Berlin Molkenmarkt
Regenwasserbewirtschaftung
im Gestaltungshandbuch zum Block B

Gutachterliche Stellungnahme

Januar 2025

Abbildung 1 Lageplan [2]

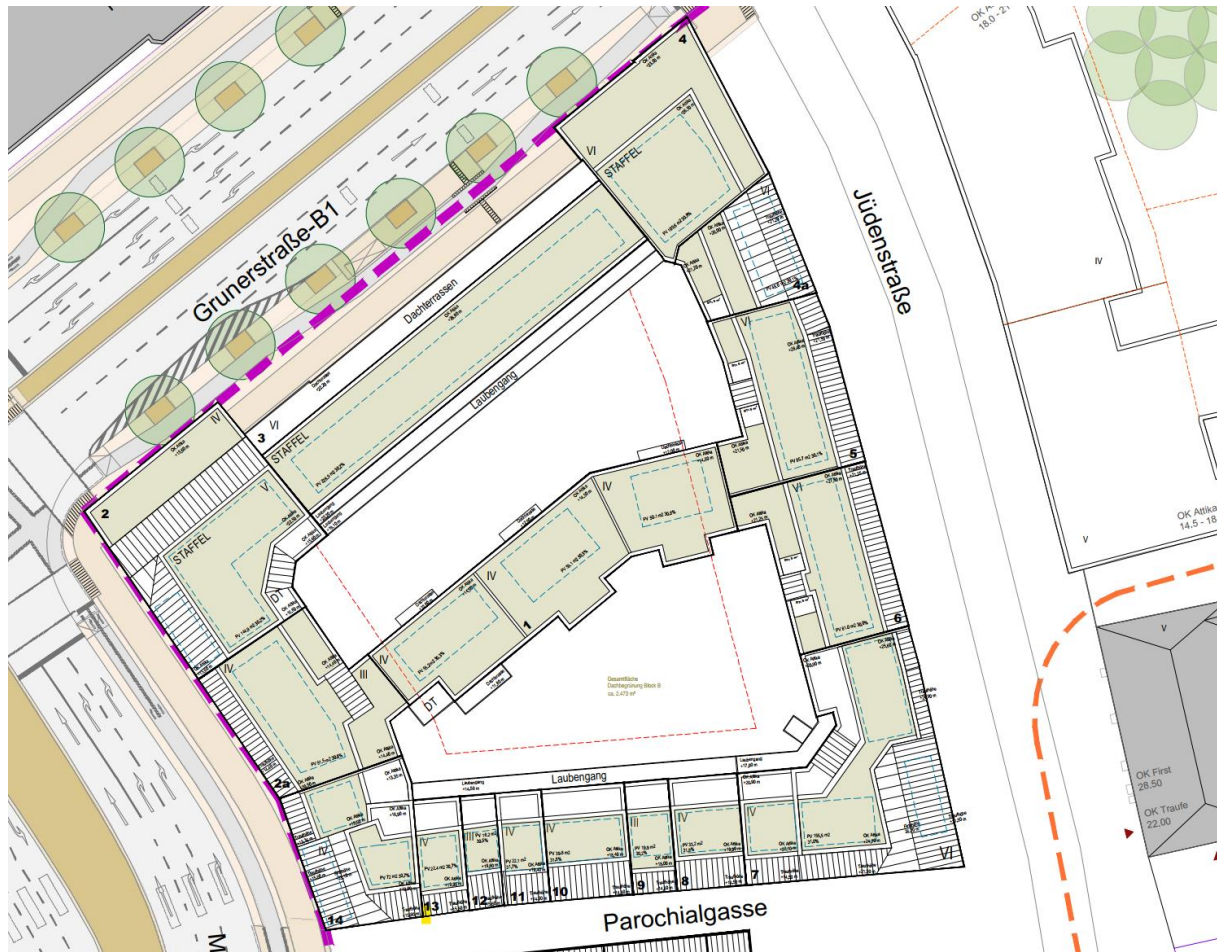
Gemäß Flächenbelegungsplan umfasst der Gebäudegrundriss eine Grundfläche von 4.235 m² [3]. Aufgrund der heterogenen Gestaltung der Dach- und Obergeschosse muss diese Fläche hinsichtlich der Abflusswirksamkeit differenziert werden. Dabei können der aktuellen Planung drei verschiedene Bautypen für die Dächer entnommen werden.

Insgesamt werden durch die aktuelle Planung 2.473 m² begrünbare Dachfläche ausgewiesen. Dies sind 58 % der Gebäudegrundfläche. Für die Bemessung der Versickerungsflächen ist die tatsächlich begrünte Fläche jedoch weitergehend zu qualifizieren. Gemäß Machbarkeitsstudie kann nur ein tatsächlicher Begrünungsanteil von 60% der potentiell begrünbaren Dachfläche angenommen werden. Hintergrund sind Abzüge für technische Einbauten (z.B. Aggregate, Fundamente), Kiesrandstreifen oder Dachfenster. Unter Berücksichtigung eines Reduktionsfaktors von 0,6 verbleibt eine tatsächlich begrünte Fläche von 1.483,8 m². Diese Fläche wird auch als Grundfläche für Retentionsboxen angesetzt, welche zum Rückhalt von Regenwasser auf den Dächern implementiert werden müssen (vgl. Abschnitt 7)

Insgesamt werden durch die aktuelle Planung 909 m² Schrägdachflächen ausgewiesen. Dies sind 21 % der Gebäudegrundfläche. Die Schrägdachflächen werden im Rahmen der Flächenprüfung als abflusswirksame Flächen mit einem ABP von 1,0 angenommen. Der Abfluss geht in die hofseitigen Versickerungsflächen. Es ist zu berücksichtigen, dass dies besondere Leitungsführungen erfordert (vgl. Abschnitt 7).

Insgesamt werden durch die aktuelle Planung 853 m³ als Dachterrassen und Laubengänge der Staffelgeschosse ausgewiesen. Dies sind 20 % der Gebäudegrundfläche. Als mutmaßlich vollbefestigte Flächen liefern Dachterrassen einen hohen Abfluss (ABP 1,0). Der Abfluss kann jedoch retendiert und gedrosselt werden. Hierzu sind Retentionselemente unter den Terrassenflächen notwendig. Vor dem Hintergrund des hohen Versiegelungsgrades muss die Retention unter Dachterrassen unbedingt erfolgen (vgl. Abschnitt 7).

Abbildung 2 Darstellung der Befestigungsarten in den Höfen von Block B [5]

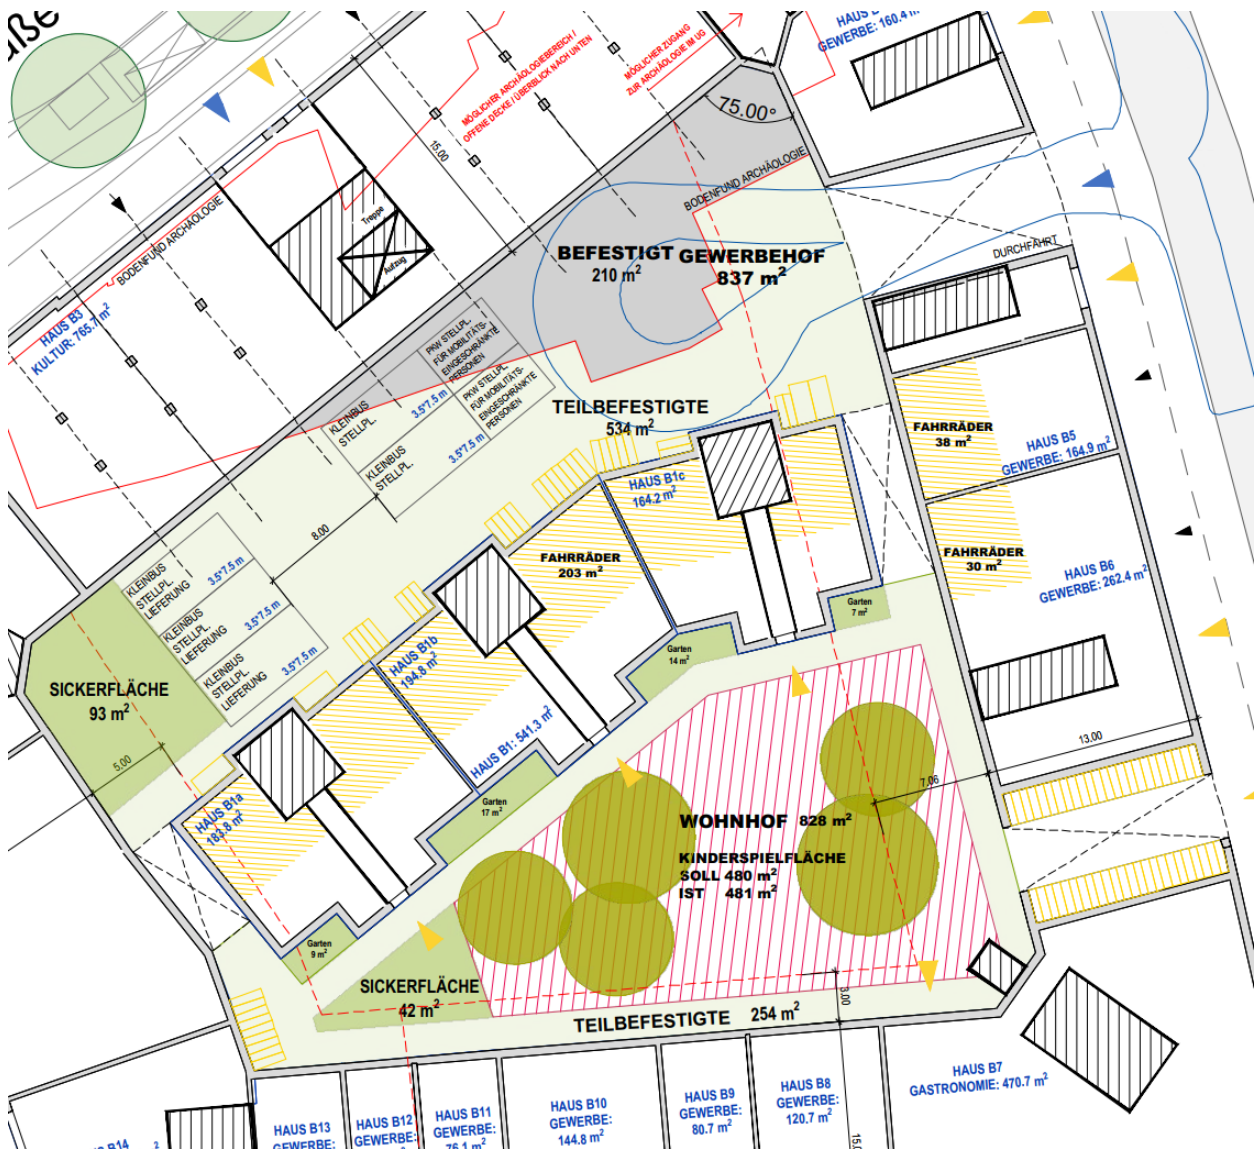
Für die Hofflächen wurde seitens der aktuellen Planung eine Untergliederung in befestigte und teilbefestigte, sowie Spiel- und Grünflächen vorgenommen (vgl. Tabelle 1). Die Flächen wurden in ihrer Lage grob verortet (vgl. Abbildung 2).

Für eine Reduzierung des hofseitigen Abflusses ist im weiteren Verlauf der Planung die Verwendung von sickerfähigen Belägen (Sickerpflaster) zu prüfen!
